Zum Gutachten von Prof. Dr. W. Lambert (Stuttgart) über die Vorschläge zu unterirdischen Schnellstrassenbahnen in Zürich

Zum Gutachten von Prof. Dr. W. Lambert (Stuttgart) über die Vorschläge zu unterirdischen Schnellstrassenbahnen in Zürich

Von K. Fiedler, a. Bahningenieur der Städt. Strassenbahn Zürich

Bild 3. Netzvorschlag
Lambert. Zahlen =
Anzahl Linien

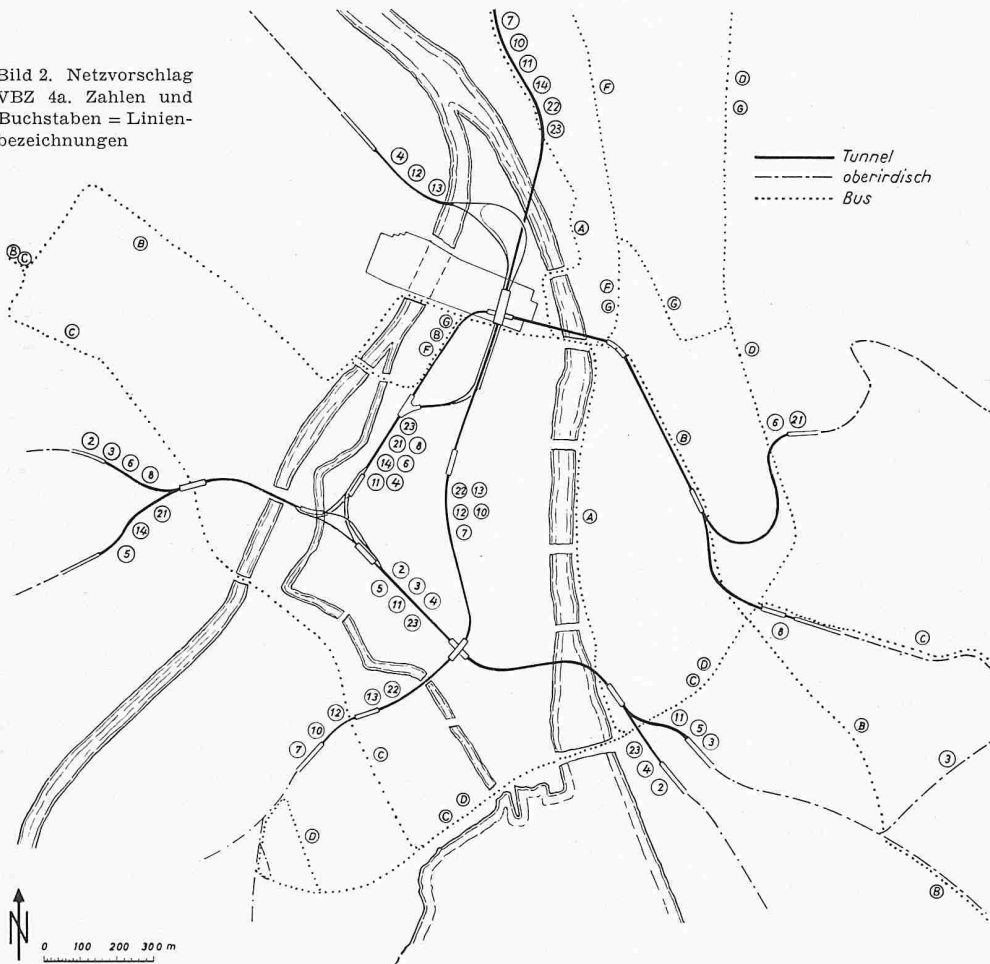
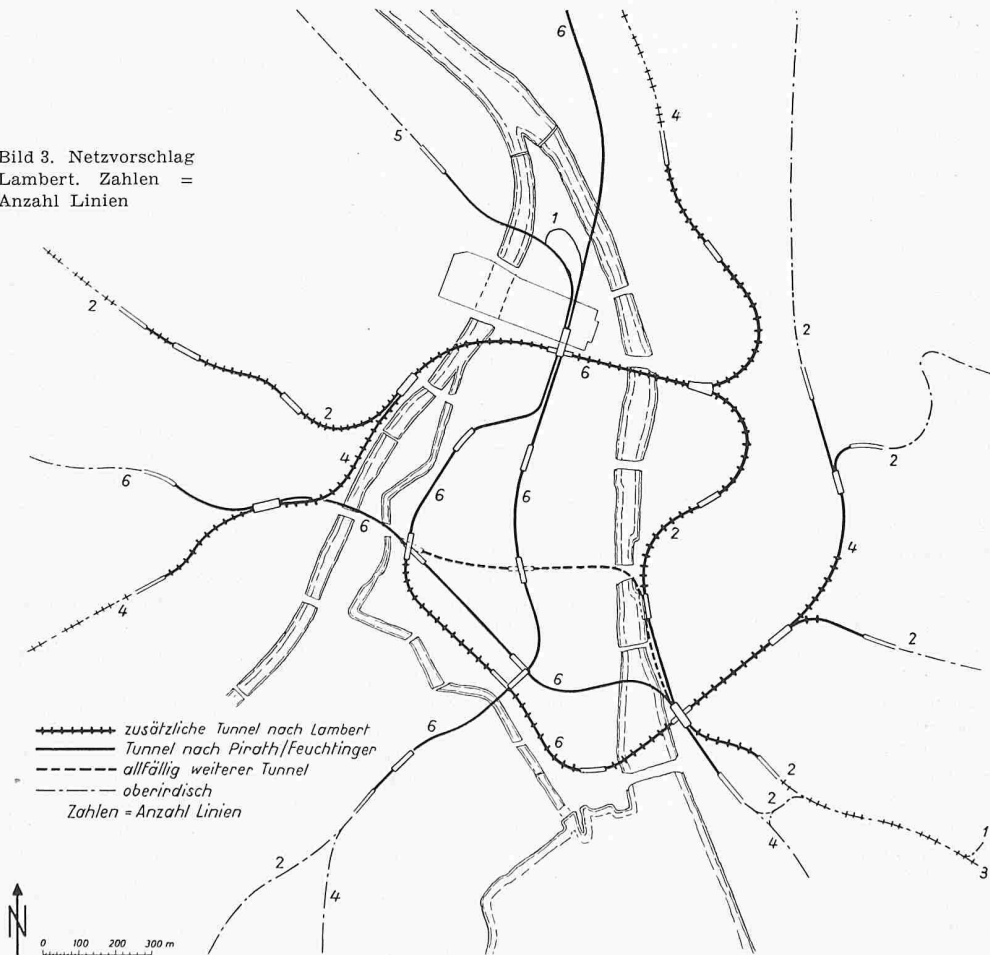
Da aber weder der eine noch der andere Vorschlag in verkehrlicher wie betrieblicher Hinsicht voll zu befriedigen vermöge, untersucht der Gutachter zum Schluss Verbesserungen durch Netzausbau (Bild 3) und schlägt neue Tunnelverbindungen vom Hardplatz über Kasernenquai-Hauptbahnhof-Central nach der Weinberg-Hofwiesenstrasse und nach dem Limmatquai-Bellevue vor. Dazu empfiehlt er einen Tunnel Sihlporte-Talstrasse-Bürkliplatz-Bellevue-Heimplatz für die Richtungen Oberstrass und Fluntern, allenfalls noch Sihlporte-Augustinergasse-Rathaus-Bellevue. Wegfallen würde dann bei P/F Rennweg-Heimplatz, bei VBZ Central-Zähringer-Heimplatz und Platte. Damit wird aber grundsätzlich nichts anderes skizziert als der viergleisige Ausbau VBZ Stauffacher-Sihlporte-Löwenplatz und der auf Einspruch des Tiefbauamtes abgelehnte Tunnel Paradeplatz-Bürkliplatz-

Bellevue. Die Länge des Tunnelnetzes erreicht so 16 km statt 12 km, die mögliche Linienzahl wird unter Verzicht auf Verflechtungen von 18 bei P/F und 15 der VBZ auf 24 erhöht. Dadurch sollen die vorgesehenen innerstädtischen Buslinien ganz entfallen (was aber in Richtung Oerlikon wegen der zu grossen Stationsabstände unmöglich wäre) und auch die zukünftigen Verkehrsbedürfnisse befriedigt werden können. Diese schätzt Lambert bei einer Einwohnerzahl von höchstens 591 440 nach Zonenplan 1955 auf 240 000 zusätzliche Fahrten täglich = 80 Mio im Jahr mehr als 1952 mit 420 000 Tagesfahrern, also gut 50 % Zunahme.
